設計変更詳細

対象型式	変更時期	新型式	対象サイズ
150-BT	2006 年 10 月	150-BT-N	全サイズ
150-BT-SE		150-BT-SE	
L150-BT		L150-BT-N

表 1: 主要寸法比較(mm)

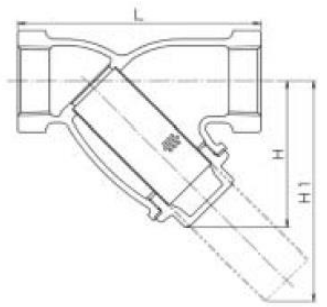
変更内容		
項目	変更前	変更後
全面設計変更		全面設計変更のため部品互換性なし
寸法		・面間、高さ寸法変更(表 1 参照)
材料変更	本体材料: CAC406 ふた材料: CAC406	本体材料: CAC ふた材料: C3771BE
スクリーン変更 (L150-BT のみ)	標準: パンチングメタル	標準: 40 メッシュ
ふたシール変更	(L150-BT) ガスケット構造	Oリング構造
	(150-BT) ガスケット構造	65A、80A のみ 2008 年 1 月にOリング構造へ変更
形状変更	150-BT/L150-BT 	
	150-BT-SE

150-BT / L150-BT ※						
呼び径(A)	面間(L)		高さ(H)		スクリーン抜取寸法(H1)	
	新	旧	新	旧	新	旧
15	80	80	49	49	68	74
20	100	100	57	59	83	90
25	115	115	70	71	105	108
32	135	135	82	82	124	127
40	160	160	98	94	149	144
50	195	195	121	121	188	190
65	230	220	148	147	216	239
80	240	240	180	165	267	265

150-BT-SE						
呼び径(A)	面間(L)		高さ(H)		スクリーン抜取寸法(H1)	
	新	旧	新	旧	新	旧
15	80	95	49	49	68	74
20	105	110	57	59	83	90
25	125	130	70	71	105	108
32	145	150	82	82	124	127
40	170	175	98	94	149	144
50	210	220	121	121	188	190
